Keuringsverslag van een elektrische laagspanning- en zeer lage spanningsinstallatie

NIET CONFORM

Datum keuring: 10/10/2024

Straatnaam Oude Arendonksebaan
Huisnummer 83
Busnummer
Postcode 2470
Gemeente RETIE
Land België

Afbeelding schakel- en verdeelbord:

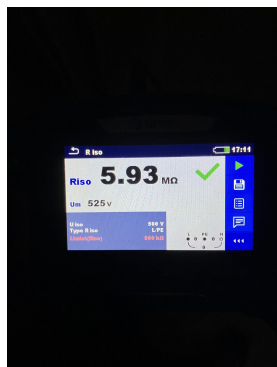
Visueel nazicht (algemeen)	NOK	Directe aanraking	NOK	Indirecte aanraking	NOK
Aansluitingen	NOK	schema in bijlage door Aceg vzw	OK		
Equipotentiale verbindingen	niet van toepassing	Doorsnede geleiders	NOK		
Continuïteit	NOK	Verlichting / toestellen	NVT

12.02 De continuïteit van equipotentiaal en/of beschermingsgeleiders zijn niet gewaarborgd. (Boek 1 Onderafdeling 5.3.5.3.G. en 5.4.3.5)

15.02 De aanduiding van de stroomkringen en/of apparatuur, aansluitklemmen, enz dient aangebracht of vervolledigd te worden. (Boek 1 Onderafdeling 3.1.3.1. en 3.1.3.3.A. en 5.1.6.1)

15.09 De genaakbare, naakte onder spanning staande delen zijn onvoldoende afgeschermd. (Boek 1 Afdeling 5.1.4. en 4.2.2.3.)
